COMUNE DI VILLACIDRO
**PIANO PARTICOLAREGGIATO
DEL CENTRO DI ANTICA E PRIMA FORMAZIONE**

RELAZIONE TECNICA

unità [REDACTED] di intervento n.59 dell'isolato n.62
variante puntuale

Figura 13 Proposta di aggiornamento dall'elaborato E.62.01, pagina 186, STATO ATTUALE - Individuazione corpi di fabbrica; ISO 62, UMI 59.

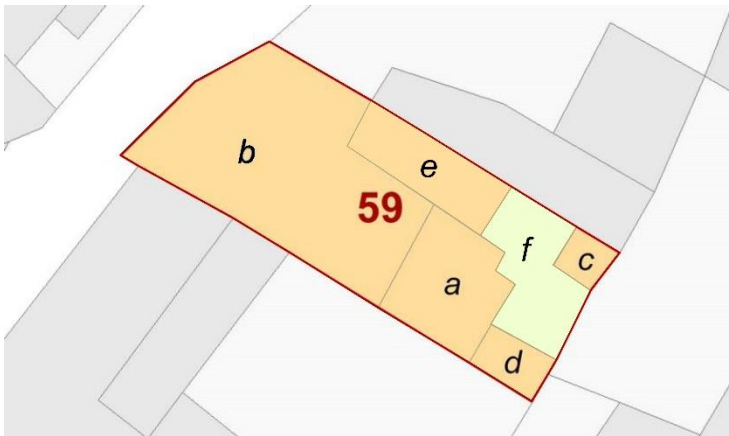
Il rilievo metrico, in scala 1:100, realizzato dal tecnico incaricato e riferito alla data del 20/01/2025, ha confermato la presenza di alcuni errori materiali nella valutazione dei corpi di fabbrica con la necessità di alcuni aggiornamenti puntuali, tra cui, l'introduzione di un nuovo corpo di fabbrica all'interno dell'area cortilizia.

SI PROPONE che il nuovo corpo di fabbrica e) venga classificato come Classe 5. (▲) Corpi di fabbrica sostituiti in completo contrasto con i tessuti storico-tradizionali (ALTA TRASFORMABILITA' Corpi di fabbrica in contrasto con i caratteri tipologici ed architettonici del contesto) in quanto edificio che va a "intasare" la corte edilizia impedendo la corretta areo-illuminazione dei corpi di fabbrica a) e b).

Pertanto, al fine di una più conveniente valutazione paesaggistica dell'unità e quindi degli interventi ammissibili, su tale lotto urbanistico, in sede di progetto SI PROPONGONO le seguenti **prescrizioni**

progettuali: *“Unità satura. La volumetria assentita, già esistente al momento della redazione del piano, potrà essere utilizzata per interventi ristrutturazione che diano luogo a soluzioni distributive e planivolumetriche effettivamente compatibili con l'intero sistema delle prescrizioni normative del presente piano e dell'abaco tipologico”.*
